*Ministero dell' Ambiente  
e della Sicurezza Energetica*

DIREZIONE GENERALE VALUTAZIONI AMBIENTALI

**OGGETTO: [ID: 11160] Ripristino e completamento delle opere di difesa e di accosto del Porto di Isola Rossa nel Comune di Trinità d'Agultu e Vignola. Valutazione Preliminare ai sensi dell'art. 6, c. 9, del D.Lgs. 152/2006. Nota Tecnica.**

Figura 5 planimetria d'intervento

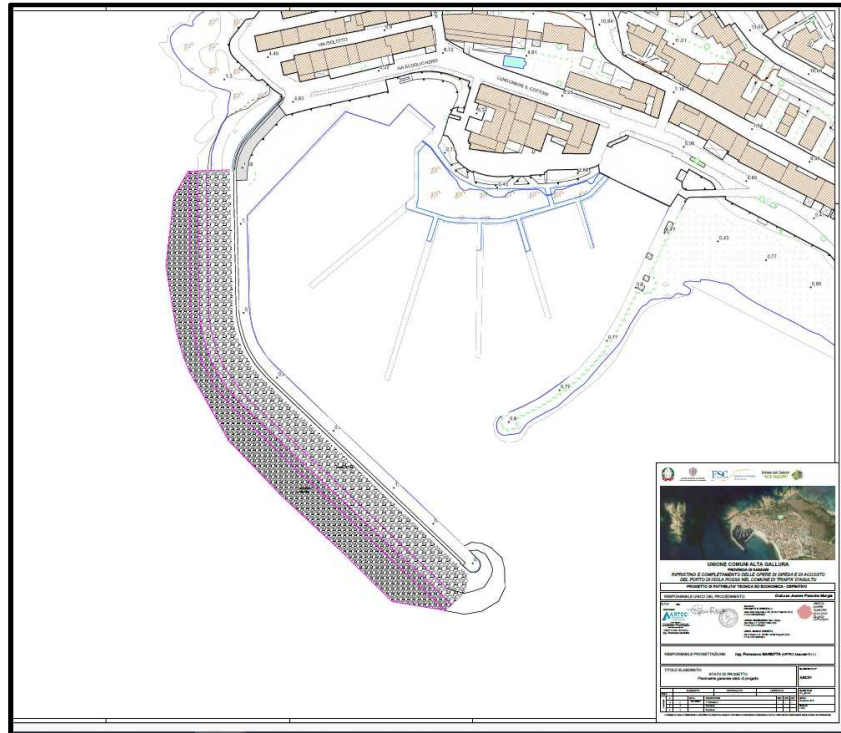
- gli interventi in progetto si configurano come manutenzione straordinaria del molo di sopraflutto del Porto di Isola Rossa e prevedono interventi finalizzati a garantire la stabilità della mantellata e la riduzione della portata di tracimazione a tergo della scogliera, in modo tale da migliorare le condizioni di sicurezza del molo;

- Salpamento dei massi superficiali della parte superiore della scogliera (fino alla profondità di 1.74 m) e loro ricollocazione al piede per la formazione di una berma sommersa larga 5 m e posta alla profondità di 1,74 m (6856 metri cubi totali di materiale movimentato);

- Formazione di una nuova scogliera nella parte superiore con massi da 5-7 tonnellate (per un totale di 16.000 tonnellate di nuovi massi). Si prevede di mantenere la attuale quota del coronamento (+4.5 mslm) e la pendenza della scogliera (3/1).

Figura 8 nuclei isolati di posidonia oceanica al piede della massiciata oggetto di risagomatura

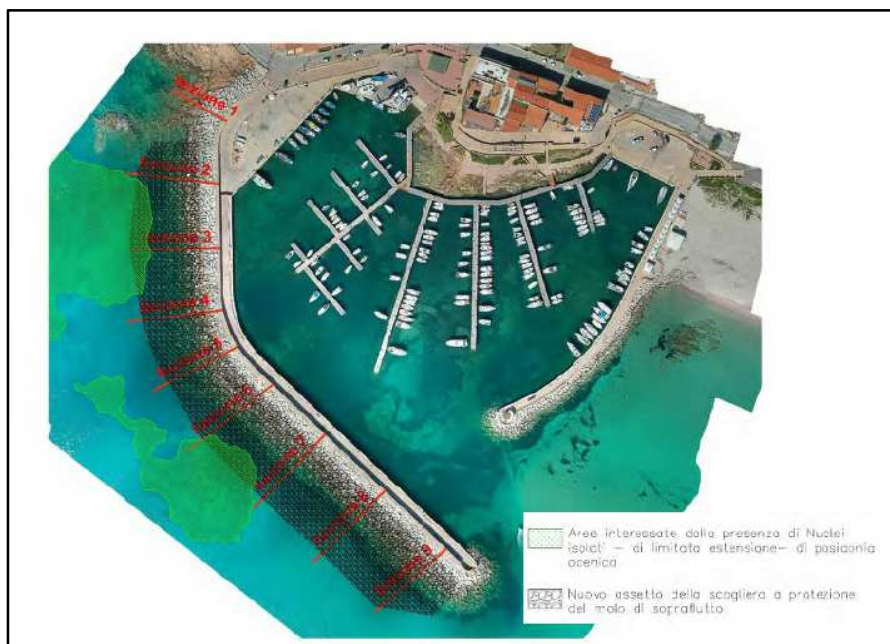
Il Proponente, inoltre evidenzia che *“la risagomatura della scogliera interferisce con dei nuclei isolati di Posidonia Oceanica, al di fuori del sito Natura 2000 ITB012211 “Isola Rossa - Costa Paradiso”*. In particolare, il Proponente rileva che *“nell'area di intervento sono presenti alcuni nuclei isolati di posidonia. Detti nuclei, seppur esterni al sito Natura 2000 – ITB012211 “Isola Rossa - Costa Paradiso” e presenti con frequenza discontinua, costituiscono una delle componenti fondamentali dell'equilibrio marino. In generale infatti la Posidonia Oceanica contribuisce in maniera cospicua alla ossigenazione delle acque e alla produzione di biomassa vegetale; rappresentano inoltre un fattore di stabilità dei fondali mobili e delle rive. La risagomatura della scogliera genera inevitabilmente una piccola sottrazione della vegetazione marina posta al piede della scogliera esistente”*.

- il progetto si colloca in adiacenza (50 m) del sito natura 2000 ITB012211 Isola Rossa;
- il progetto interferisce direttamente con nuclei isolati di Posidonia Oceanica al di fuori del sito Natura 2000 ITB012211 e ne comporta la sottrazione;
